**ACOMPANHAMENTO DAS OBRAS PÚBLICAS**

#### RELATÓRIO DE ENCERRAMENTO DO ACOMPANHAMENTO DA OBRA

**RELATÓRIO DE ENCERRAMENTO DO ACOMPANHAMENTO DA OBRA****CONTRATO Nº:** 029/2012**OBJETO:** Obras de construção de EDI tipo 1P-10s e implantação da via de serviço – Rua Debussy – Jardim América.**EMPRESA:** Construtora Makete Ltda**FUNDAMENTO LEGAL/MODALIDADE DA LICITAÇÃO:** Concorrência nº 51/2011**CONTRATO - TCMRJ Nº:** 40/002.677/2012**PROCESSO ADMINISTRATIVO Nº:** 007/008.407/2011**PT:** 16.01.12.365.0317.1024**DATA DE INÍCIO** (memorando de início): 23/05/2012**SUSPENSÕES:** (21/11/12 a 24/04/13) e (29/05/13 a 20/11/13)**DATA DE TÉRMINO** (Aceitação Provisória): 09/05/2014**PRAZO EFETIVO** (Data de término - Data de início): 716 dias**VALOR TOTAL CONTRATADO:** R\$ 4.310.051,87**VALOR TOTAL LIQUIDADADO (FINCON):** R\$ 4.310.050,11**MEDIÇÕES REALIZADAS:**

Figura 08 – Furo mal executado e Ferrolho enferrujado e mal colocado no portão principal.

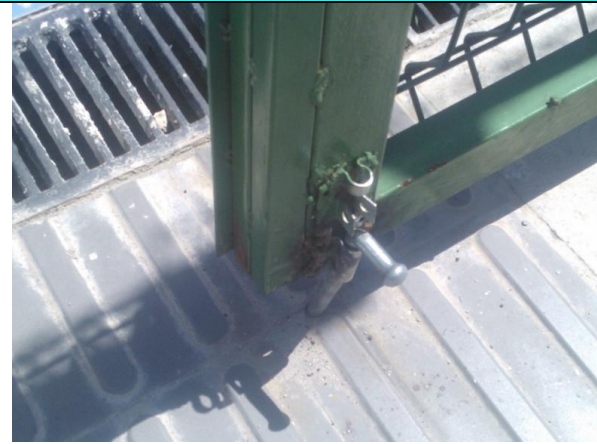
**3.1.6** - Portões principais externos em condição precária: a contratada não havia instalado os trincos junto ao chão. Apresentavam instabilidade, tendo sido chumbada uma das portas para não cair, o que impede a abertura completa (vide Figuras 18, 19 e 20). A diretora informou por e-mail (vide Anexo 8) que, um dia após a visita, o portão da garagem novamente cedeu e está quebrado.

**5.1** - Considerando-se o prazo de conservação, solicita-se a correção ou adequação dos serviços executados, conforme mencionado nos itens 3.1.5 ao 3.1.12.

Figuras 13 e 14 – Afundamento do piso em volta do tampão de ferro

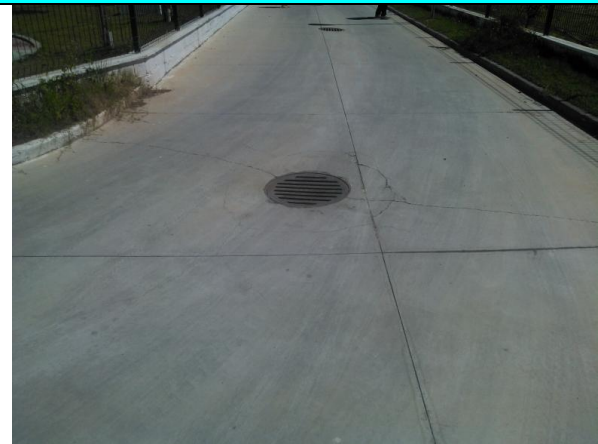
**3.1.7** - Observamos afundamento de parte do piso externo (vide Figuras 13 e 14), possivelmente causado por falha na rede de drenagem.

Figura 17 – Grade instalada pela própria Direção da EDI.

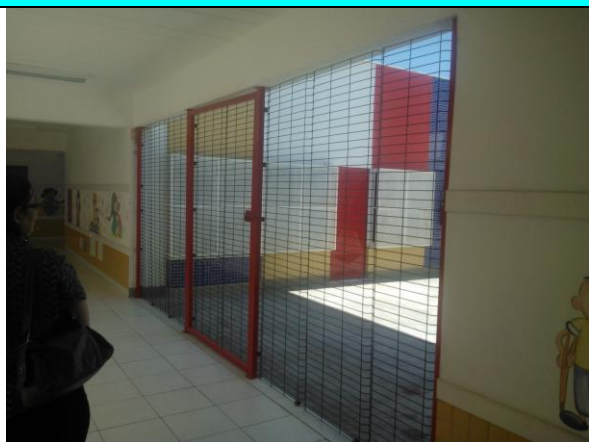
**3.1.9** – A diretora informou que houve uma invasão na escola e, por isso, teve que colocar uma grade para maior segurança (Figura 18).

Figura 18 – Solda nas bandeiras do portão principal.

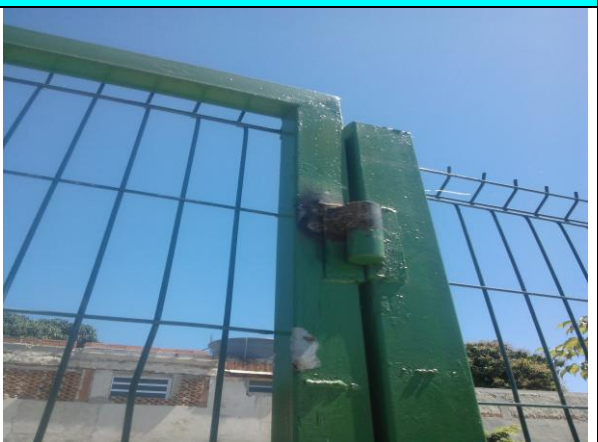
PRÉDIO	DANOS	FIGURAS Nº:
Portões externos	Problemas para fechar e solda nas bandeiras mal executada.	8; 10; 11; 18; 19 e 20
Pátio externo	Rachaduras no pavimento de concreto.	13; 14 e 15
EDI	Grades nas janelas em processo de oxidação, indicando falha do revestimento de proteção.	6 e 7
	Infiltração nas paredes	1; 2; 3; 4 e 5
